ZP.271.1.24.2019.EK

Dot. przetargu nieograniczonego p.n. „Przebudowa budynku przy ul. Krzywej 4 w celu utworzenia dodatkowych miejsc opieki nad dziećmi do lat 3”

Zamawiający, działając zgodnie z art. 38 ust. 1 ustawy z dnia 29 stycznia 2004 r. Prawo zamówień publicznych /Dz.U. z 2018 r. poz. 1986 t.j. ze zm./informuje, że wpłynęły pytania do ww. postępowania. Zamawiający udziela odpowiedzi na zadane pytania:

WIATA NA ODPADY

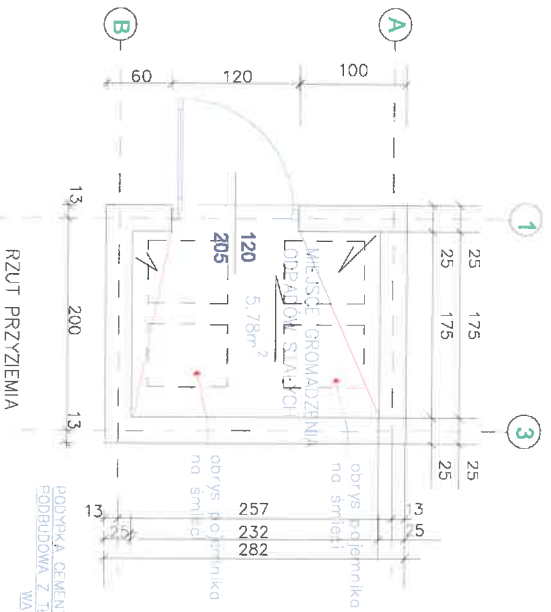
3. Pytanie:

Prosimy o zamieszczenie rysunków oraz opisu konstrukcji wiat na śmietniki oraz wózki.

Wiata na wózki w formie gotowego kontenera nietrwale związanego z gruntem podobnego do istniejącej wiaty o wymiarach 5x26-3,0m.
